Mission régionale d'autorité environnementale  
**Grand Est**

**Avis sur le projet d'exploitation  
du Parc éolien de la Voie Sacrée Sud 1  
à Erize-la-Brûlée et Rumont (55)  
porté par la Ferme Éolienne de la Voie Sacrée Sud (ERG)**

n°MRAe 2023APGE134

**Figure 2 : Contexte éolien dans un périmètre de 20 km -  
La ZIP est dans un secteur où l'éolien est déjà très présent –  
En violet : le projet Voie Sacrée Sud 1 – En orange : le projet Voie Sacrée Sud 2**

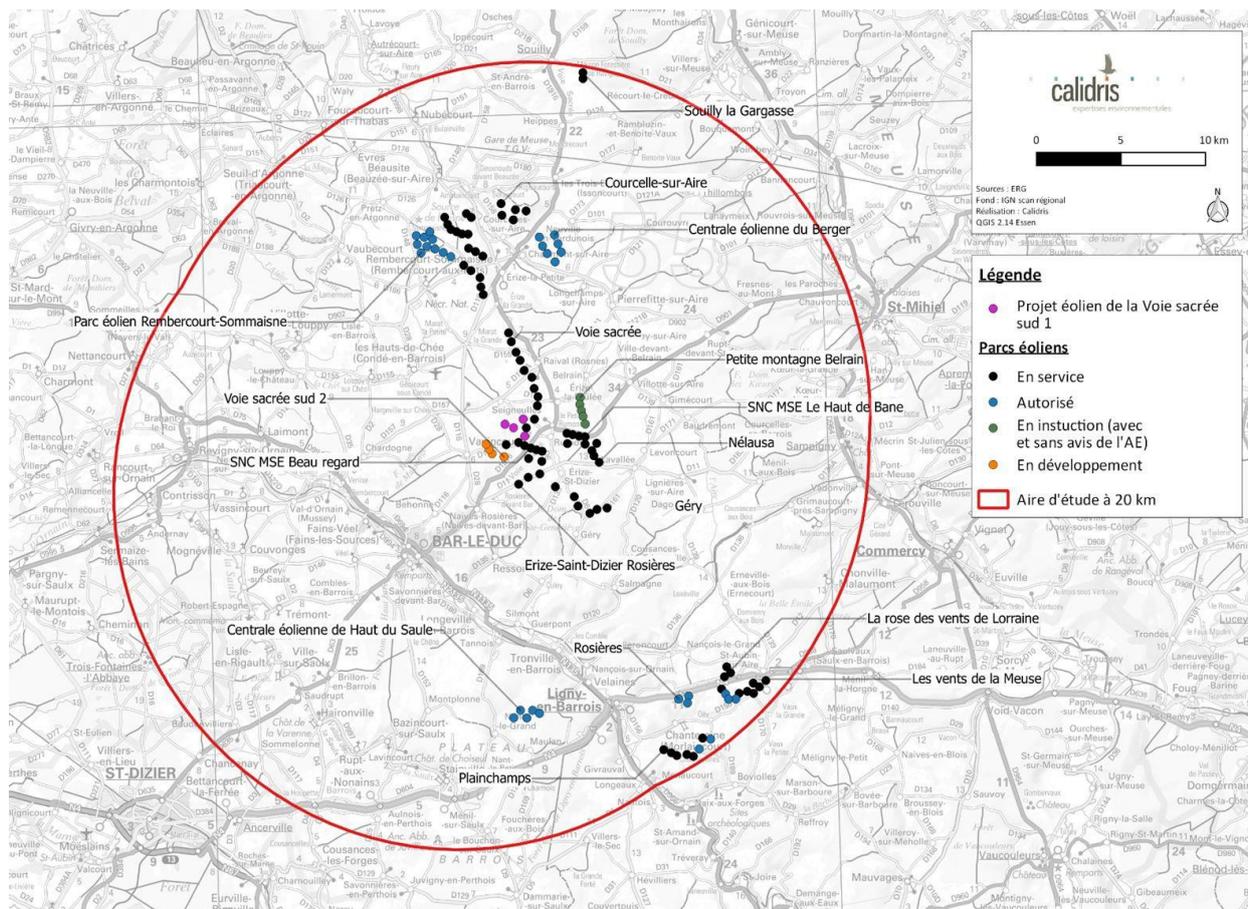
L'Ae note que le présent projet est situé dans un secteur qui s'inscrit dans le prolongement d'autres parcs éoliens. Ainsi, dans un rayon de 20 km autour du projet, on recense 22 parcs éoliens dont 13 sont en exploitation, 3 sont accordés et 6 sont en cours d'instruction. Le projet éolien de la Voie Sacrée Sud 1 s'implante donc en continuité de parcs déjà existants.

Compte tenu de la proximité des parcs éoliens de Voie Sacrée et de Beau Regard, l'Ae s'est interrogée sur l'indépendance du projet vis-à-vis de ces parcs. Elle considère que l'implantation des éoliennes constitue une extension de ces parcs et une densification du pôle éolien situé le long de la route RD 1916 dite Voie Sacrée. Par conséquent, le pétitionnaire aurait dû réaliser une actualisation des études d'impact précédentes.

S'agissant du parc de Voie Sacrée Sud 1, l'Ae signale que le dossier a toutefois pris en compte le suivi post-implantation des parcs éoliens proches et déjà exploités (cf chapitre 2.2 du présent avis). Cependant, le pétitionnaire projette une autre extension du pôle éolien, opération Voie Sacrée Sud 2 qui fera avancer le front des éoliennes vers la commune de Vavincourt. L'Ae considère que les 2 opérations Voie Sacrée Sud 1 et 2, sont des éléments d'un même projet et que les impacts doivent être étudiés globalement.

***L'Ae recommande au pétitionnaire de réaliser une étude d'impact globale pour les 2 opérations projetées Voie Sacrée Sud 1 et 2 dans le cadre d'une actualisation des études d'impact des parcs existants, en application des articles L.122-1 III et L.122-1-1 III du code de l'environnement.***

***L'Ae recommande au préfet de surseoir à l'autorisation du présent projet dans l'attente d'une étude d'impact globale pour les 2 opérations Voie Sacrée Sud 1 et 2.***

**Figure 4 : Schéma de la saturation visuelle du village de Rumont.**

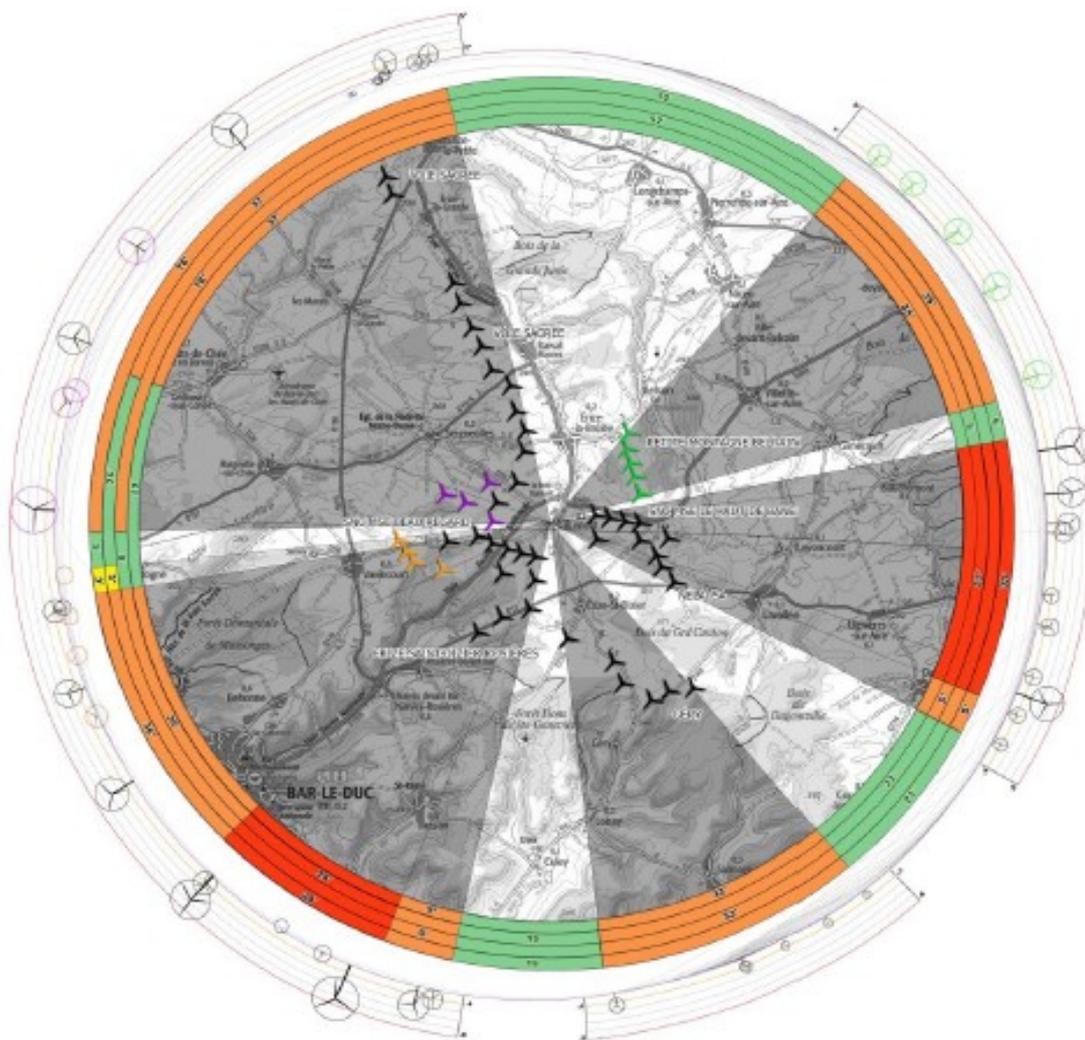
L'analyse de la saturation visuelle des communes environnantes permet de mettre en avant une légère augmentation de la densité des sols occupés pour les villages d'Erize-la-Brûlée, d'Erize-Saint-Dizier, de Seigneulles et de Vavincourt dont le seuil d'alerte est déjà dépassé en l'absence du projet. Pour la commune de Rumont, cette analyse a permis de mettre en évidence une augmentation assez importante de l'indice d'occupation des horizons qui est passé de 232° à 253° (Cf. Figure 4).

L'Ae constate que la saturation visuelle est forte dans le secteur et que les éoliennes des parcs éoliens Voie Sacrée Sud 1 et Voie Sacrée Sud 2 aggravent une situation déjà non respectueuse du SRE de Champagne-Ardenne qui préconise une couverture maximale du panorama de 180° et un angle de respiration recommandé de 160 à 180° et minimal de 60°. Ces seuils ne sont pas respectés pour la commune de Rumont notamment.

L'Ae regrette que les recommandations du SRE Champagne-Ardenne en matière de saturation visuelle ne soient pas suivies par les pétitionnaires successifs et déplore l'aggravation de la situation de saturation visuelle pour les villages environnants par l'implantation du projet.

**L'Ae recommande au pétitionnaire de trouver un emplacement des éoliennes qui n'aggrave pas la saturation visuelle pour les villages environnants.**
